**Referencia:** PROGRAMA DE FORTALECIMIENTO PROVINCIAL I - CONTRATO DE PRÉTAMO  
BID N° 3835/OC-AR - LPN N° PFGP-253-LPN-O - CIRCULAR ACLARATORIA N° 4

**CIRCULAR ACLARATORIA N° 4**

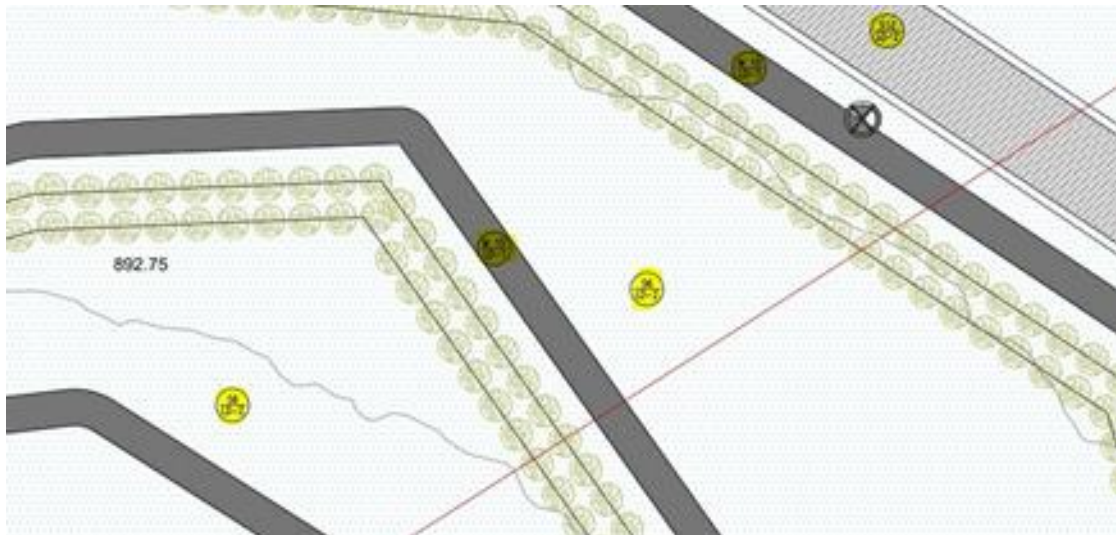
**CONSULTA N° 1:** *"Solicitamos indicar donde se encuentra el plano DAI-ON-PICG-ARQ- DETALLE CISTERNAS-DV001-DET-10, descrito en el pliego de especificaciones "Descripción: Se construirán las tapas de cisternas soterradas de bomberos y para la cisterna de provisión de agua potable según plano DAI-ON-PICG-ARQ-DETALLE CISTERNAS-DV001-DET-10."*

**RESPUESTA N° 1:** Se adjunta planos de detalle en pdf DAI-ON-PICG-ARQ-DV-010-C y ver, además, plano Detalle Arquitectura (soporte digital DAI-ON-PICG-ARQ-DV-002-C).

##### 4.1 PASARELA SECTOR HUMEDAL. (ver Plano EST-HUM-01 / URB-05)

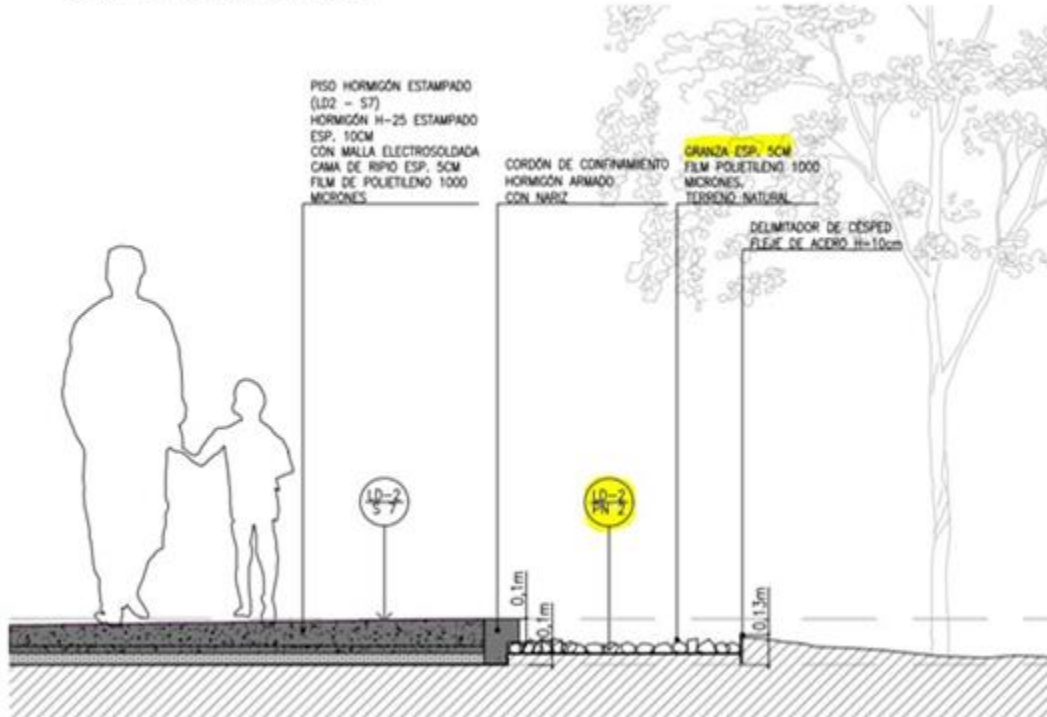
**CONSULTA N° 3:** *"Creemos que hay un error en el plano del humedal ya que donde habría agua dice que es detalle de piso S6, y en el plano de ARQ-DET-01 el piso S6 es piso porcelanato, en el corte parecería estar correcto. Confirmar corrección. La indicación de S12 está sobre un camino, de eso no tenemos detalles, solicitamos detalles del S12. La indicación del muro M15 es confusa ya que en el corte no se diferencia bien donde estará ese muro de hormigón de 30cm + revestimiento de piedra. Solicitamos algún detalle o mejor especificación de dichos muros del humedal."*

**RESPUESTA N° 3:** En el plano del humedal corresponde detalle de piso “S5 Estanque” como se observa en el Corte A-A Humedal del plano PLANTA/CORTE A-A (soporte digital DAI-ON-PICG- URB-GE-013-C de la documentación licitatoria).

Se describe el detalle “S12” en Especificaciones Técnicas Particulares del Documento de Licitación la Pasarela Sector Humedal (páginas 332 y 333). Se adjunta plano detalle en pdf DAI-ON-PICG-URB-GE-001-URB-14:

El detalle de “M15” se describe en el plano ARQ-DET-01 (soporte digital DAI-ON-PICG- ARQ-DV-002-C).

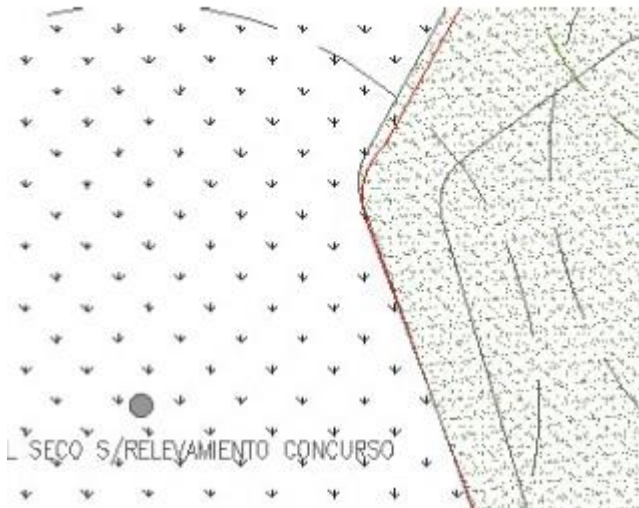
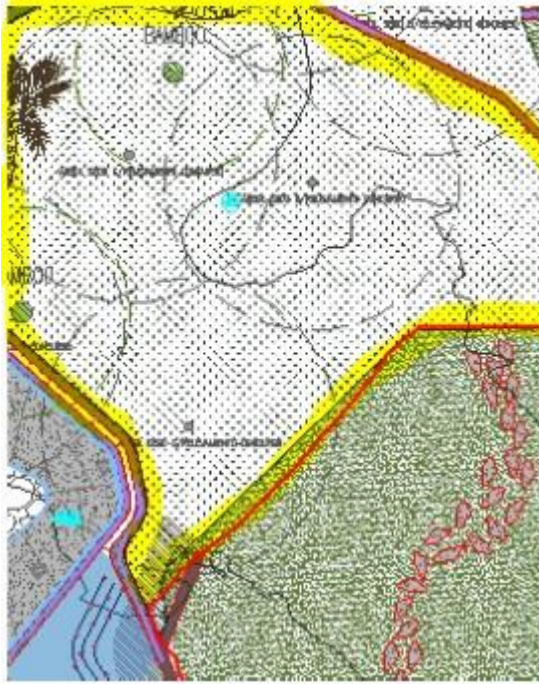
**CONSULTA N° 8:** "En el edificio de Hall el piso exterior del edificio, el cual figura como detalle S3 (Adoquín), no tiene una delimitación ni un Hatch distinto, y es muy difícil saber hasta dónde llega ese detalle de suelo. Solicitamos si pudiesen marcarnos el límite del detalle S3 en el Hall para poder saber cuántos m2 hay."

**RESPUESTA N° 8:** Se adjunta plano en formato pdf DAI-ON-PICG-ARQ-HALL-ACCESO-005-C, donde puede observarse la delimitación de áreas del piso “S3” (adoquín).

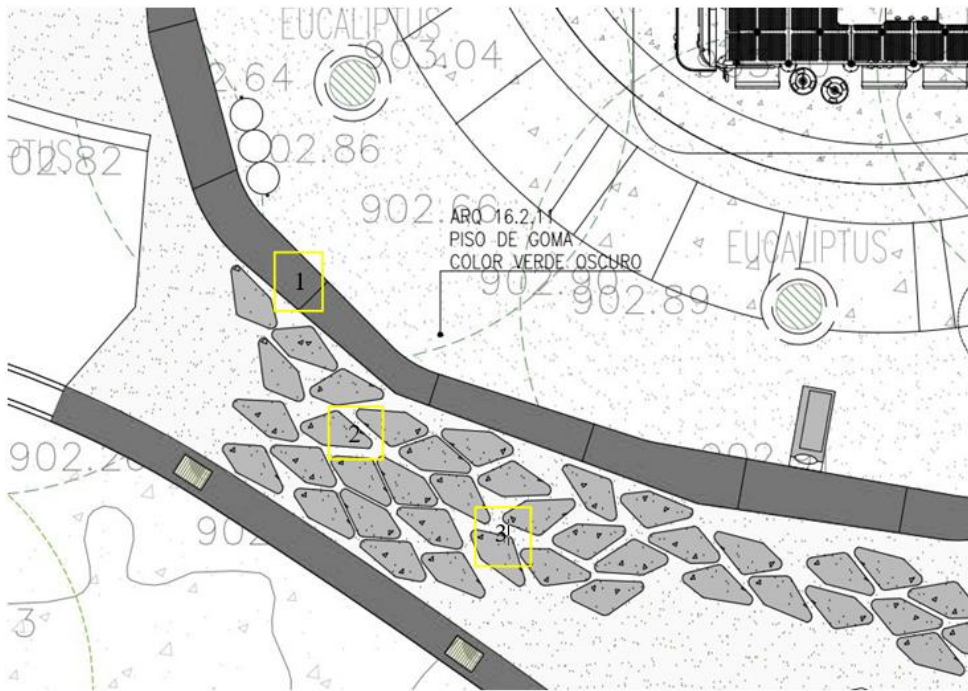
**CONSULTA N° 10:** *"Se solicita aclarar qué tipo de suelo/solador se debe considerar en el sector de juegos infantiles:*

*1.El camino de borde del piso de goma*

*2.Pisadas*

*3.Entendemos que es ripio por el cad. Se solicita si debemos tomar de referencia el detalle PN2 o indicar cual detalle tomar."*

**RESPUESTA N° 10:** Se debe considerar:

1- Se debe colocar piso de hormigón estampado H25, según Especificaciones Técnicas

2- Corresponde a losas de hormigón de acceso a taludes, ver en plano detalles ARQ- DET-05 (soporte digital DAI-ON-PICG-ARQ-DV-002-C de la documentación licitatoria), según Especificaciones Técnicas Particulares del Documento de Licitación (página 363):

3- PN2: designa a piso de ripio, se especifica en plano detalles ARQ-DET-01 (soporte digital DAI-ON-PICG-ARQ-DV-002-C) y Especificaciones Técnicas Particulares del Documento de Licitación (páginas 363 y 364)

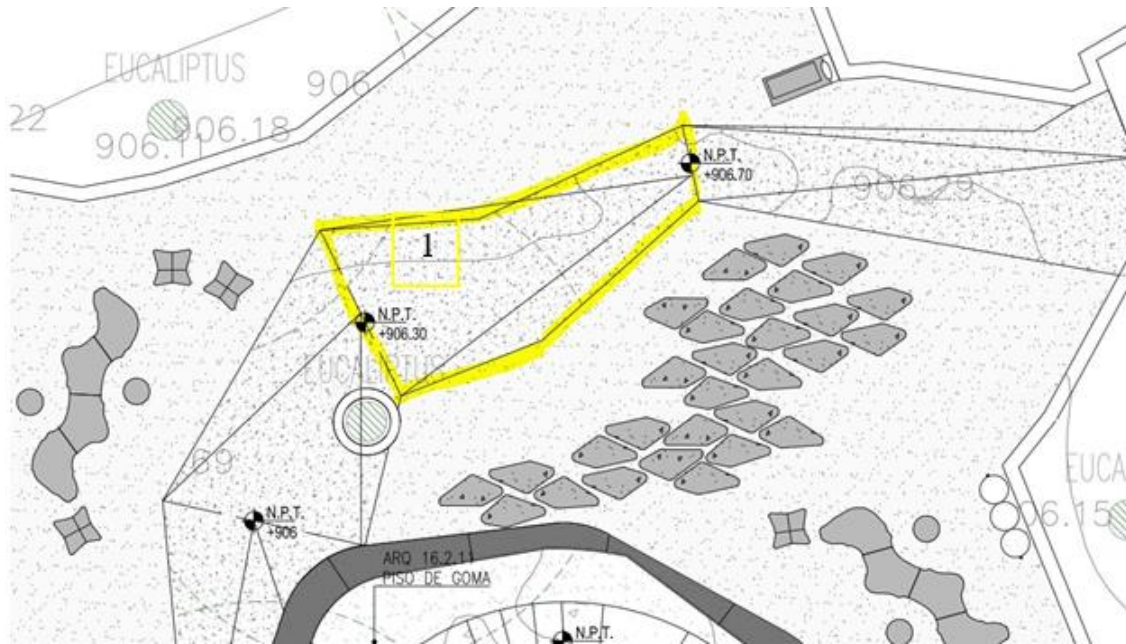
**CONSULTA N° 11:** *"Solicitamos información del suelo (1) en el camino de ingreso que aparecen en el sector de juegos infantiles."*

**RESPUESTA N° 11:** El suelo (1) indicado corresponde a piso de Hormigón hidrolavado H25, se describe en el

ARQ 7.2.1. PISO HORMIGÓN HIDROLAVADO H25, PIEDRA 6/12 MÍNIMO E=8cm CON MALLA 6mm

ARQ 11.2.1 PIEDRA LOCAL CON ESPESORES VARIABLES (Ver plano ARQ-DET-01)

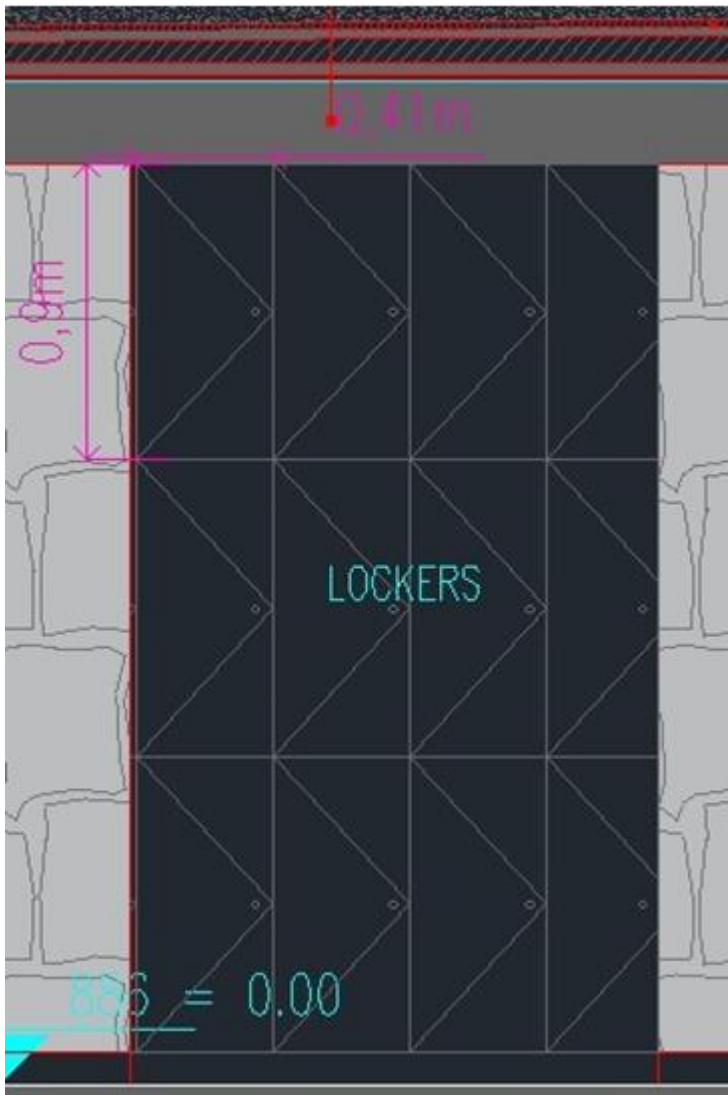
**CONSULTA N° 14:** *"Indicar si es posible considerar la reutilización del material extraído de la demolición de los muros de mampostería, para la ejecución de las paredes de piedra local. En caso contrario por favor indicar el nombre comercial de la piedra local. "*

**RESPUESTA N° 14:** No debe reutilizarse el material extraído de la demolición de los muros de mampostería para la ejecución de las paredes de piedra local. Se indica el nombre comercial de la piedra local a utilizarse: Dalvian.

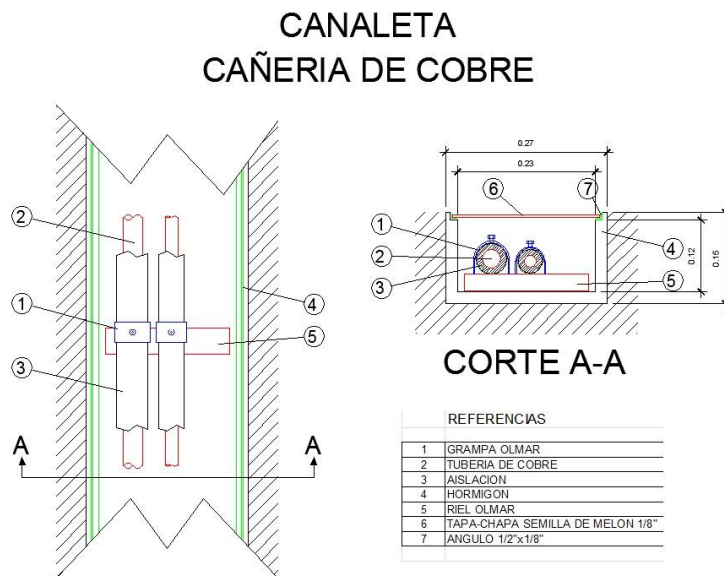
**CONSULTA N° 23:** "En los planos de Instalaciones ICF ICD en formato CAD, vemos círculos que indicarían la cobertura de cada cámara, sin embargo, el PET indica IR de 30 metros y esos círculos son de 100 mts. Que deberíamos considerar como correcto? "

**RESPUESTA N° 23:** Se debe considerar lo indicado en las Especificaciones Técnicas Particulares del Documento de Licitación, contemplando la aclaración de las Respuesta N°21.

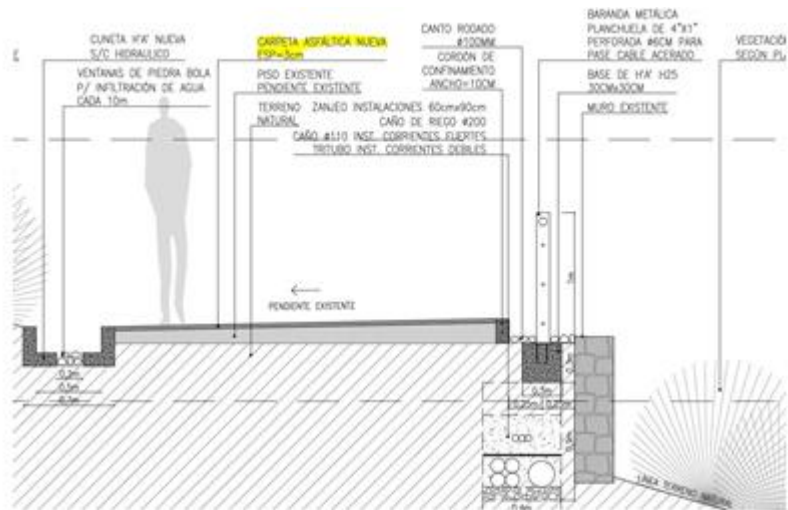
**CONSULTA N° 27:** "Item VIA 1.11 Reconstrucción de carpeta asfáltica: Hemos observado que en los detalles del plano DAI-ON-PICG-URB-GE-013-C figura un espesor de 3cm para la carpeta asfáltica nueva, mientras que en el Pliego se solicita un espesor de 5 cm. Por favor indicar qué prevalece."

**RESPUESTA N° 27:** Prevalece lo que se detalla en las Especificaciones Técnicas Particulares del Documento de Licitación, carpeta asfáltica de 5 cm de espesor:

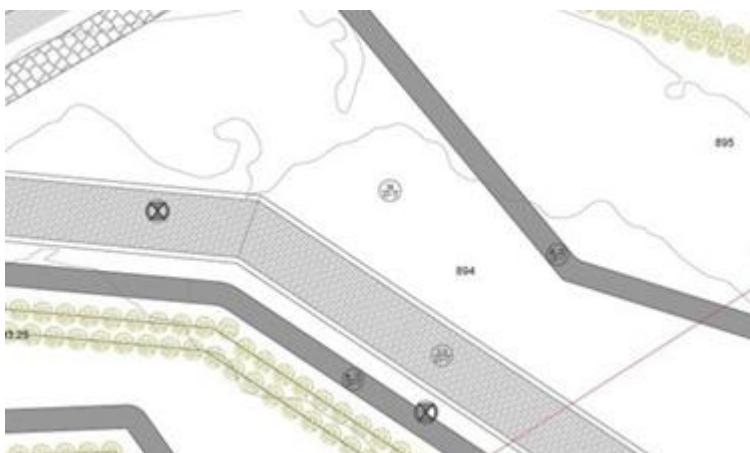
**CONSULTA N° 29:** "No se encuentra el detalle LD-2 S6. Sector humedal. Aclara".

**RESPUESTA N° 29:** El detalle "LD-2 S6" no pertenece a dicho sector. El detalle que corresponde al sector de humedal es "S5 Estanque", como se observa en el Corte A-A Humedal del plano PLANTA/CORTE A-A (soporte digital DAI-ON-PICG-URB-GE-013-C).

*Y el detalle de plano URB 11*

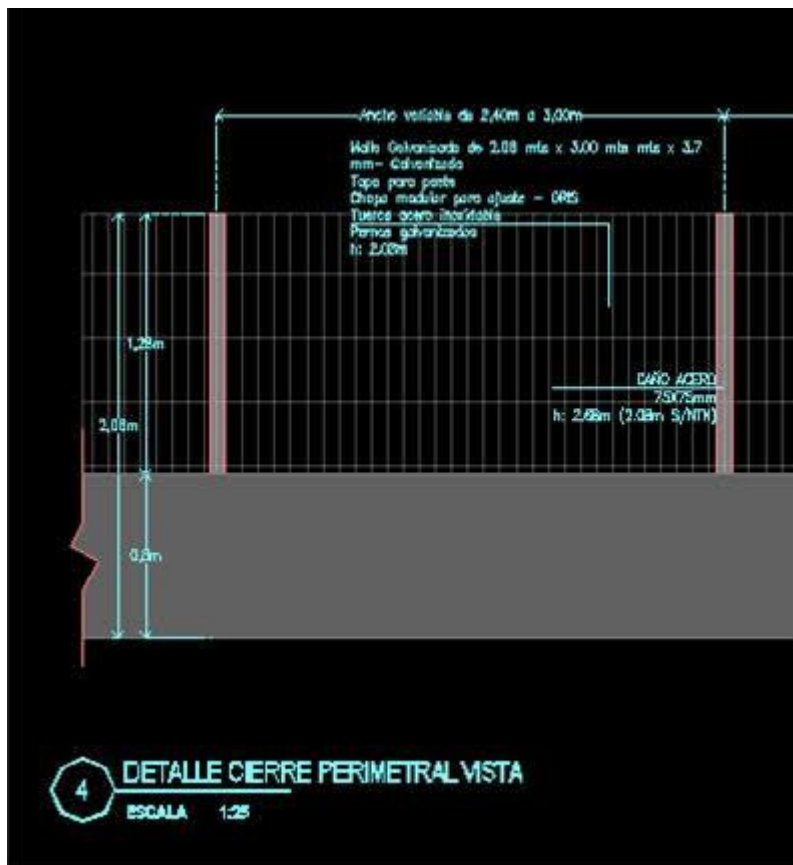
**CONSULTA N° 43:** *"En el cerco perimetral hay un par de incongruencias: El Pliego indica:  
**ARQ 18.6 CIERRE PERIMETRAL MODULAR DE TELA ARTÍSTICA ELECTROSOLDADA***

¿va el zocalo de hormigón? ¿Cuál es la altura del cerco de alambre y de los postes? 2.08?1.28?. "

**RESPUESTA N° 43:** El detalle no indica zócalo. La altura de la malla de acero galvanizada será de 2,08 metros, los caños de acero de 75x75 mm tendrán una altura total de 2,68 metros, considerando 2,08 metros sobre NTN (nivel terreno natural)
